PROSTORNI PLAN PODRUČJA POSEBNIH OBILJEŽJA VIŠENAMJENSKOG KANALA DUNAV - SAVA

OBVEZNI PRILOZI II.

ZAGREB - OSIJEK, listopad 2011.

PRILOG 1.

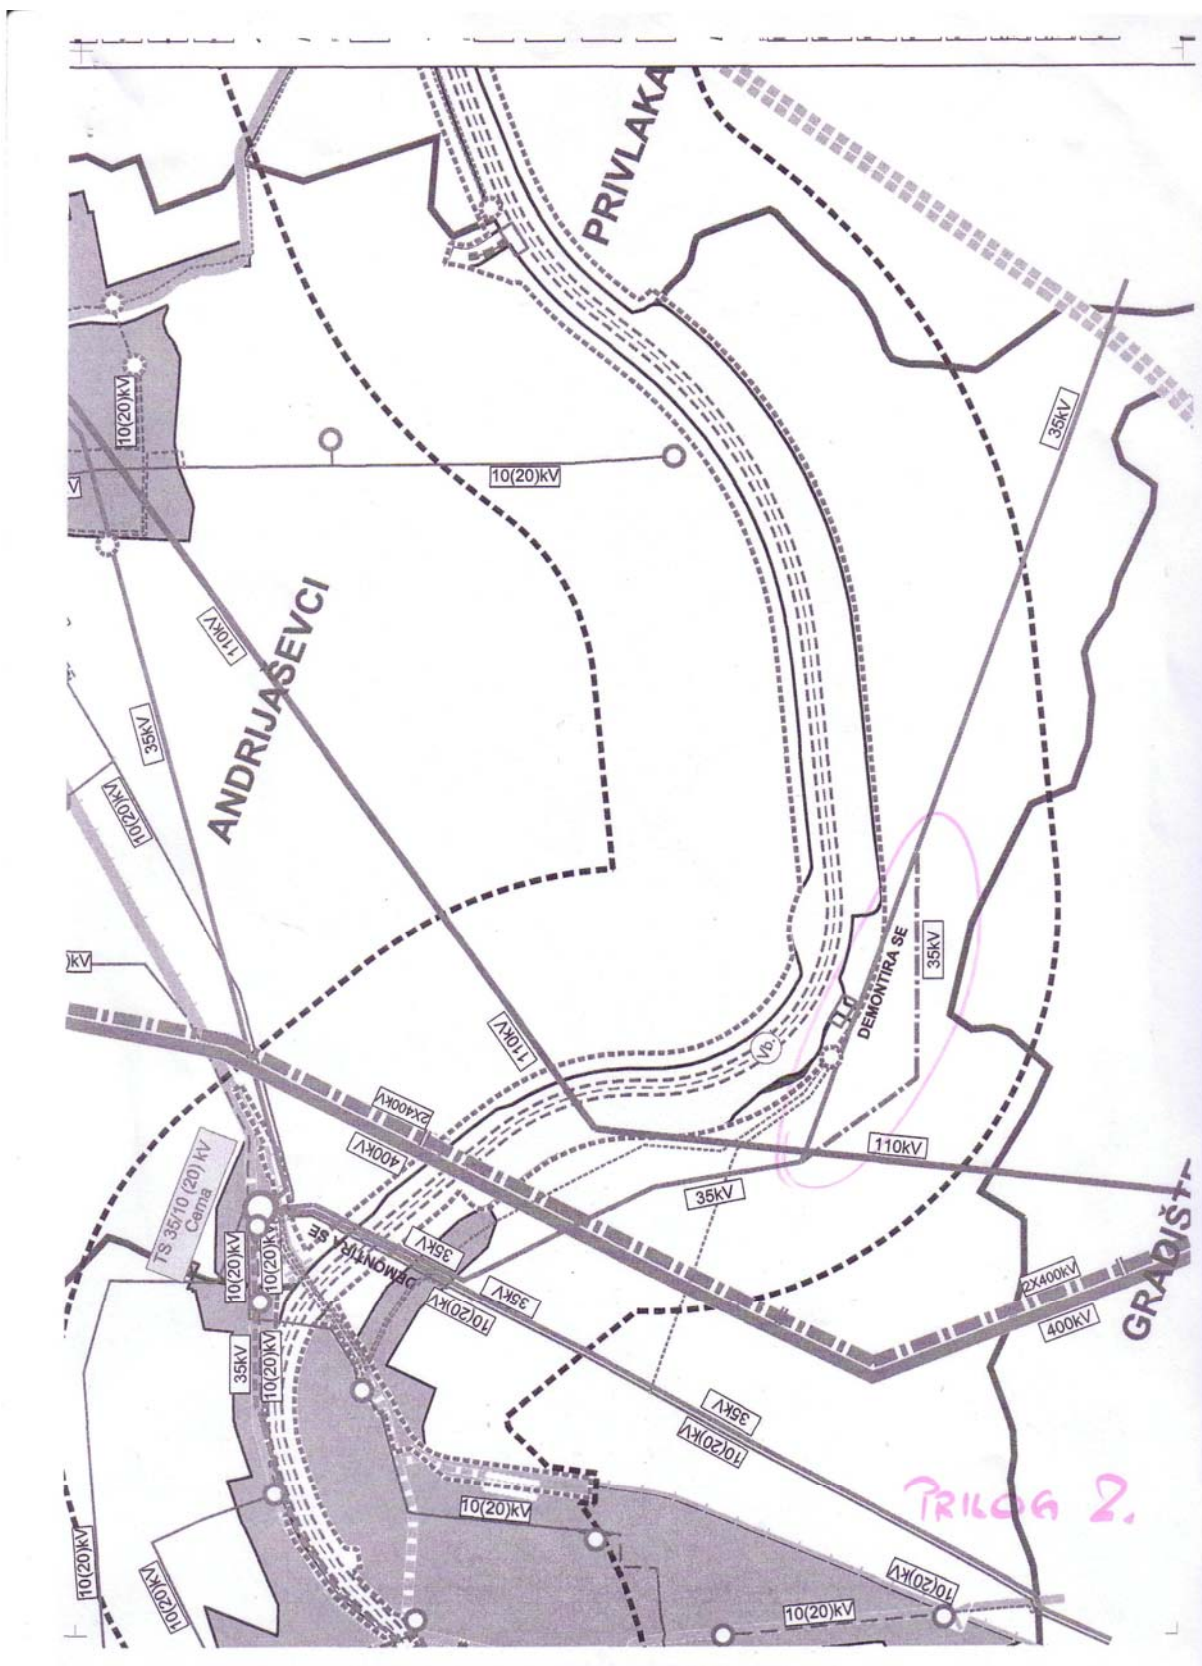
- Nacrtom konačnog prijedloga Plana predviđena je demontaža DV 10(20) kV Bršadin – Marinci koji prolazi područjem buduće luke Vukovar,
- Za navedeni dalekovod Planom nije predviđena zamjena, pa molimo da se, kao zamjenski dalekovod, ucrtta trasa KB 10(20) kV od Bršadina do postojeće TS 10(20)/0.4 kV „Crpna postaja“, Nuštar (Prilog 1.),
